ALLEGATO 3 – OSSERVAZIONI di Daniele Brunetti

Progetto: Protezione, sostituzione ed ampliamento di pontile galleggiante, per imbarcazioni da diporto in Comune di Portovenere (SP) - codice procedura 6173

Fig. 10 – Fondale con presenza di matte morta di Posidonia (marrone) e di Posidonia viva (verde) (da: “Indagine preliminare sui popolamenti bentonici presenti nelle zone dei pontili” di Dott. Andrea Belluscio, Università di Roma)

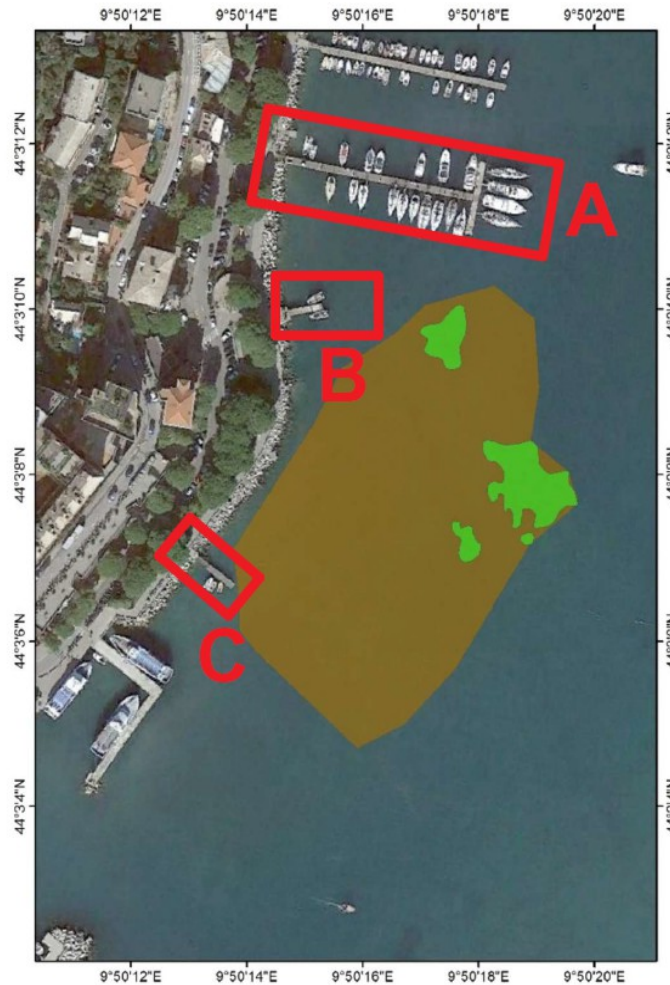
3. è del tutto paradossale che il progetto limitrofo di cui alla procedura **n. 4716, per la zona N12 (pontili residenti)** abbia preso in considerazione nella propria relazione ambientale il posidonieto, mentre sia il progetto in esame, che il pontile carburanti di cui alla procedura n. 5874, **ben più vicini ed impattanti sulla posidonia viva non ne abbiano tenuto la minima considerazione**. Ancora più gravemente dopo l'approvazione da parte di codesto Ministero, senza assoggettamento a VIA, del progetto di prolungamento del pontile carburanti ENI. **Tutti e tre progetti nell'area dello stesso posidonieto. Si ribadisce assai grave il trattamento superficiale in merito alla presenza del posidonieto nella relazione ambientale e nell'integrazione del dott. Adriano Musitelli (registrate con codice elaborato SPA del 26.05.21 e 02 del 02.07.21), come del resto avvenuto per il limitrofo pontile carburanti di cui alla procedura n. 5874 (nella quale si è totalmente omessa)**. L'evidenza oggettiva di quanto affermato è facilmente appurabile a pag.11 (di seguito riportata) nello studio preliminare ambientale dello Studio Tecnico Mori & Associati prodotto il 10/07/19 e depositato nell'ambito della procedura n. 4716 ad oggetto “*Progetto per la collocazione di pontili galleggianti in attuazione al P.U.D. - Comune di Portovenere*”. Dove **A** è il pontile Sotgiu di cui trattasi, **B** il **pontile carburanti per cui è stata tonalmente omessa la presenza del posidonieto nella procedura n. 5874** e **C** il pontile residenti di cui alla procedura n. 4716, ben più distante dalla posidonia viva rispetto ai pontili precedenti.
